Optimalizace trati Karlštejn (mimo) – Beroun (mimo)

Vysvětlení zadávací dokumentace – Dodatek č. 11

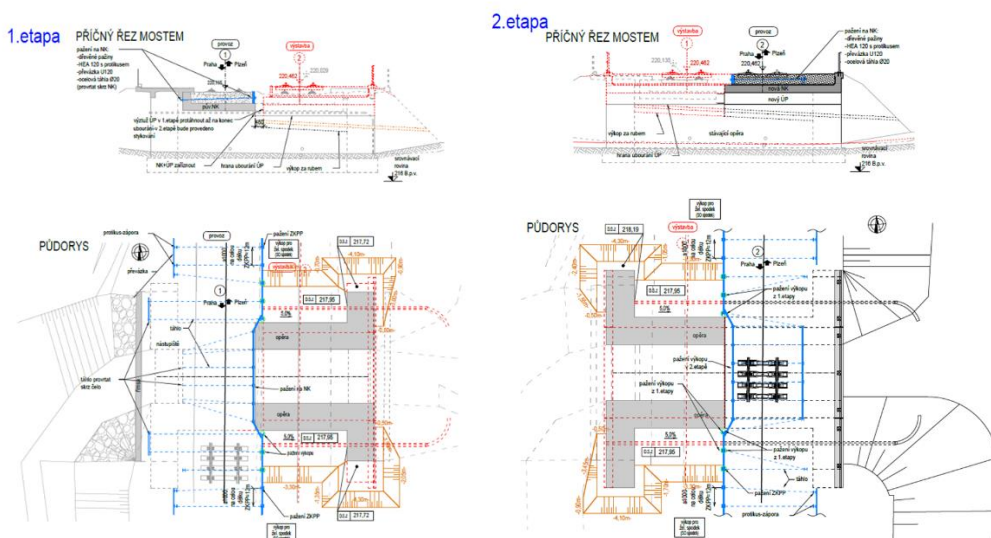
V části B08 (TZ ZOV) je uvedeno ve výpisu uvažovaných přístupových cest pod bodem 1 je uvedeno „ Dle vyjádření KSÚS Středočeského kraje ze dne 11.12.2020 příslušnou silnici předem stavebně upravit na základě diagnostiky vozovek s návrhem úprav. Pro investora neakceptovatelné, přístupová cesta po II/116, III/11615, III/11615n neuvažována „ Zřízení železničního spodku bez snesení kolejového roštu je pro výkon strojní linky nutné mít ZS na obou stranách úseku z důvodu návozu nového materiálu pro zřízení Žsp z jedné strany a odvozu vyzískaného materiálu na druhou stranu směru práce. Nebo objednatel zajistí hladký průjezd vlaků ve frekvenci cca. 12 vlaků za den po sousední provozované koleji tak, aby výsyp byl možný v Žst. Beroun + zajistí další plochy s kolejemi vedle pro současné nakládání a vykládání strojní linky.

Proč se v Žst. Karlštejn nachází zařízení staveniště, na které není možné dojed nákladními auty. Stejná problematika se týká i jiných prací. V Žst. Karlštejn je dle našich zkušeností nutné mít ZS s přístupem po silnici.

Plocha hlavního zařízení staveniště je navržena v ŽST Beroun. V ŽST Karlštejn je uvažováno s ukládáním materiálu nebo zbrojením vlaků pouze v omezené míře kvůli provozním vlastnostem stanice. Další místo pro zbrojení vlaků je možné v ŽST Radotín.

Rozsáhle zařízení staveniště v ŽST Karlštejn s možností recyklační linky bylo zamítnuto KHS kvůli nadměrným emisím a hluku, problém by byl také s kapacitou kolejíště. Pro zbrojení pracovních vlaků ve směru na Prahu je možné uvažovat se ŽST Radotín.

Pravidelný provoz velkého množství nákladních automobilů po II/116, III/11615, III/11615n SÚS zamítala, nicméně omezení dopravním značením zde v současné chvíli není. Na druhou stranu jsou všechny příjezdové komunikace do obce Karlštejn svými parametry nevhodné pro větší nákladní vozidla.
